Kcynia, dnia, 25-09-2019 r.

W związku z przebudową ulicy Łąkowej mam kilka zapytań, które wynikają przede wszystkim z zainteresowania tą inwestycją niektórych mieszkańców tej ulicy jak i właściciela działki budowlanej w jej obrębie:

BUDOWA ULICY ŁAKOWEJ I KWIATOWEJ
W KCYNIAI
PROJEKT ZAGOSPODAROWANIA TERENU
SKALA 1:500

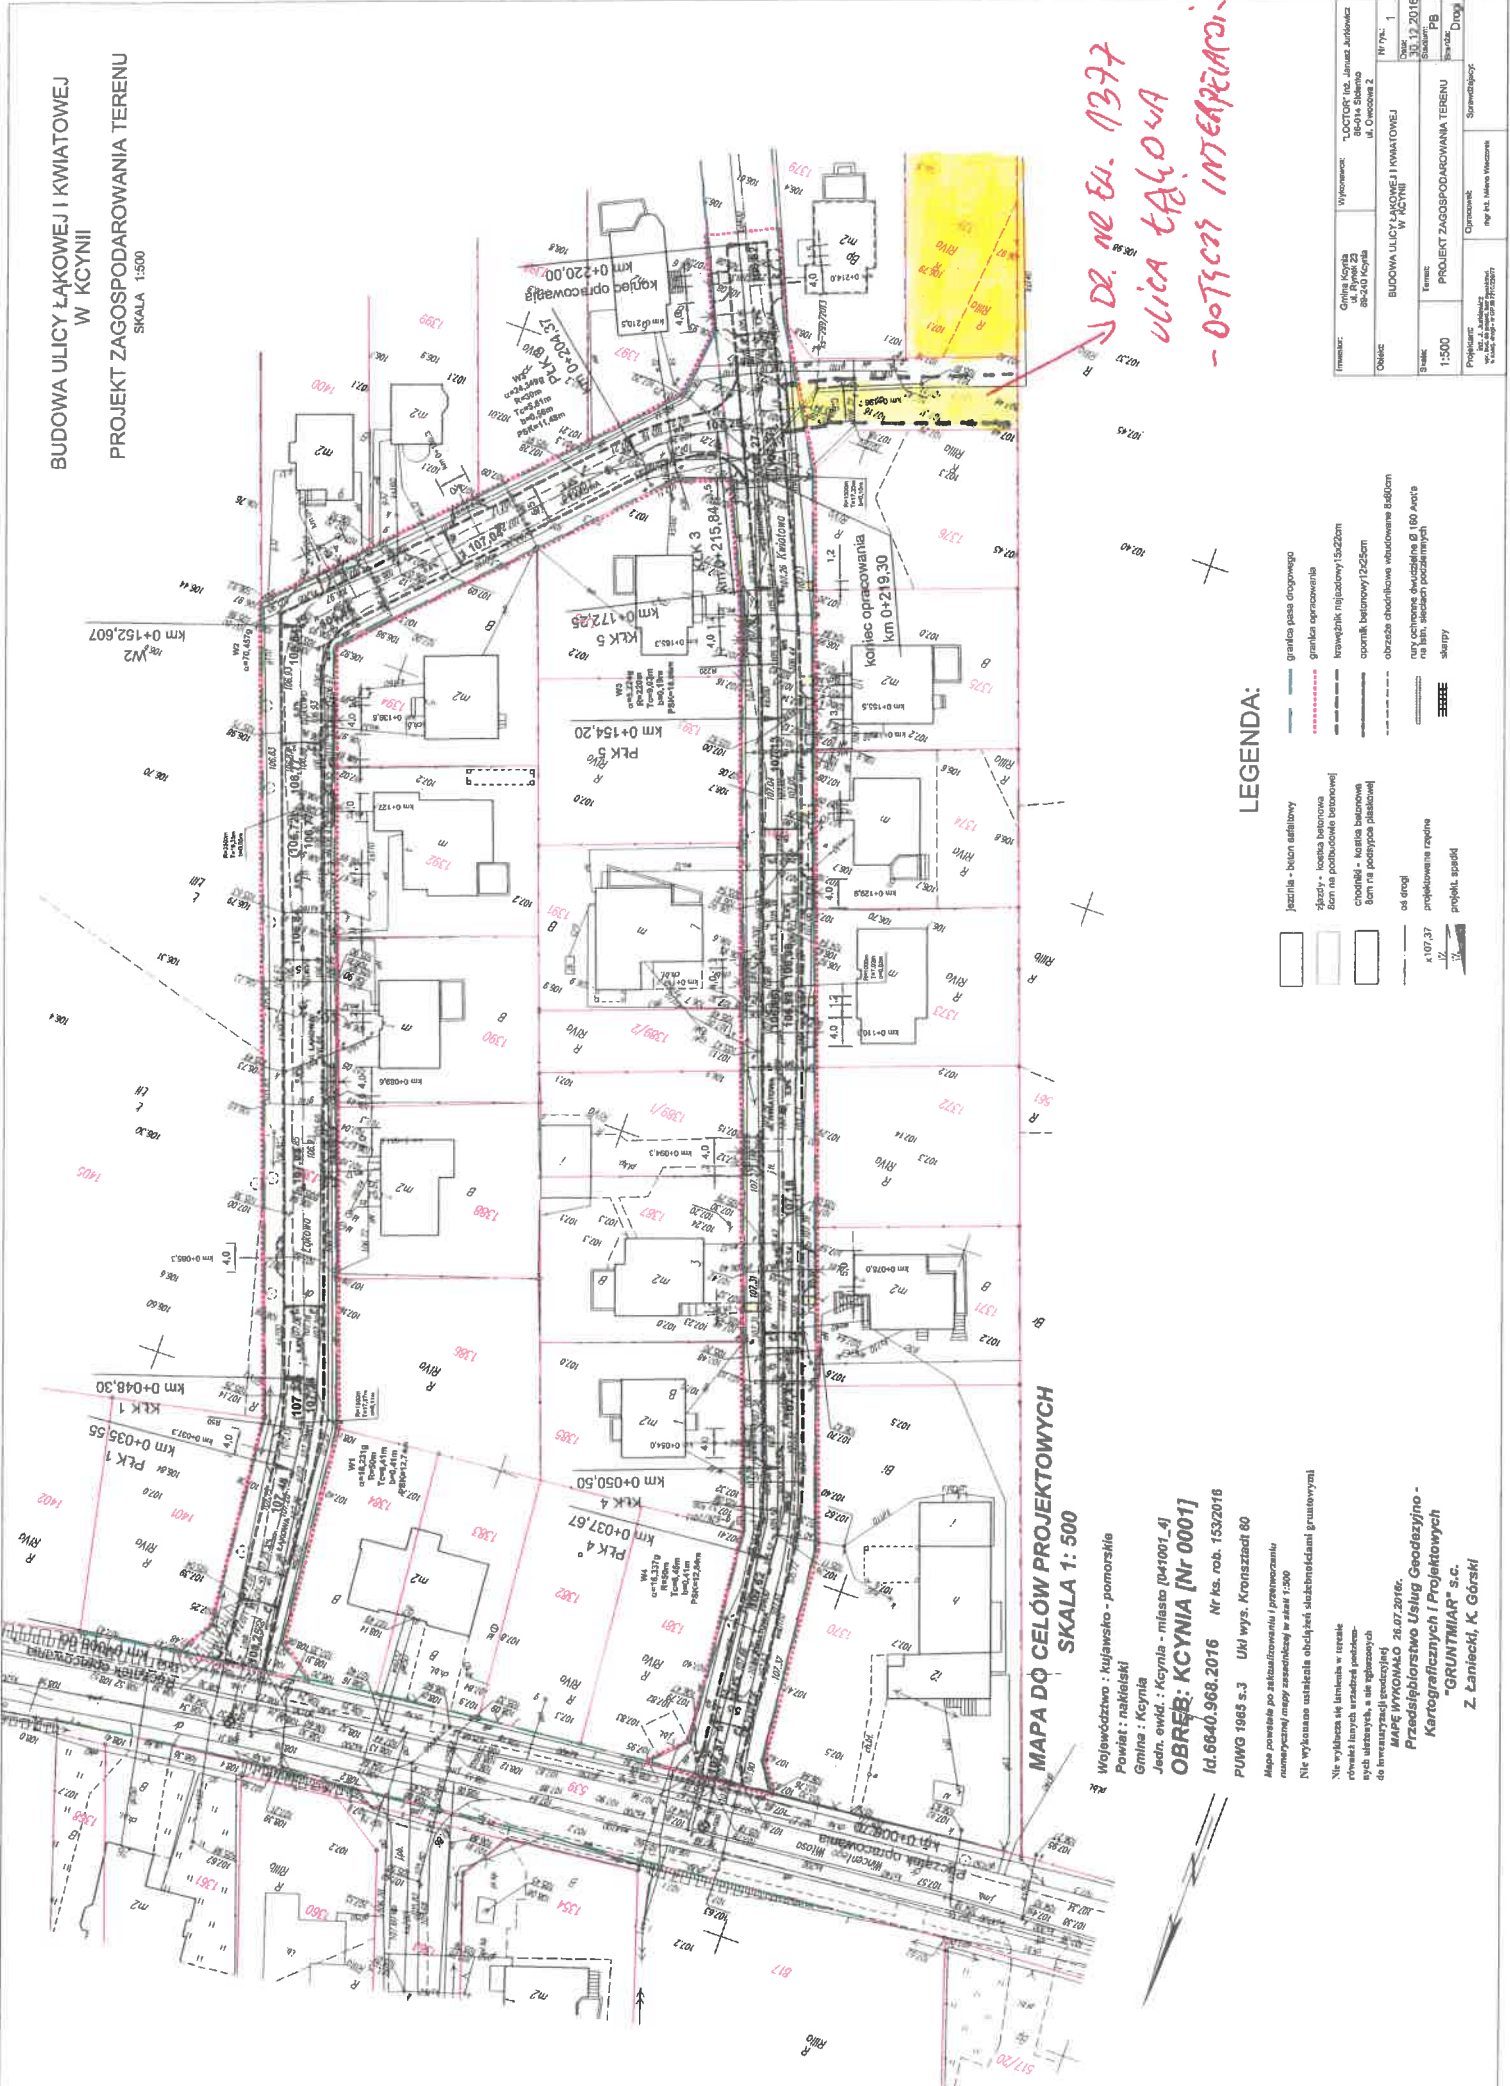
1. Jak to się stało, że przy pracach nad projektem przebudowy ulicy Kwiatowej i Łąkowej został pominięty odcinek ulicy Łąkowej o numerze ewidencyjnym 1377, czyli element drogi od skrzyżowania z ulicą Kwiatową pomimo prośby p. Burmistrza z dnia 10 listopada 2016 r., z której wynika, że planowana jest przebudowa tej ulicy. Prośba dotyczyła wykonania wszystkich niezbędnych przyłączy mediów do działki o nr ewidencyjnym 1378. Właściciel tej działki wykonał te przyłącza, ale już na etapie opracowanego projektu z 2016, projekt nie przewidywał przebudowy tego odcinka drogi ulicy Łąkowej (od skrzyżowania z ulicą Kwiatową). Załącznik mapa projektu zagospodarowania terenu budowy ulicy Kwiatowej i Łąkowej z dnia 30.12.2016 r.).

DR. NE EU. 1377
ULICA ŁAKOWA
- DOTYCZY INTEREASU
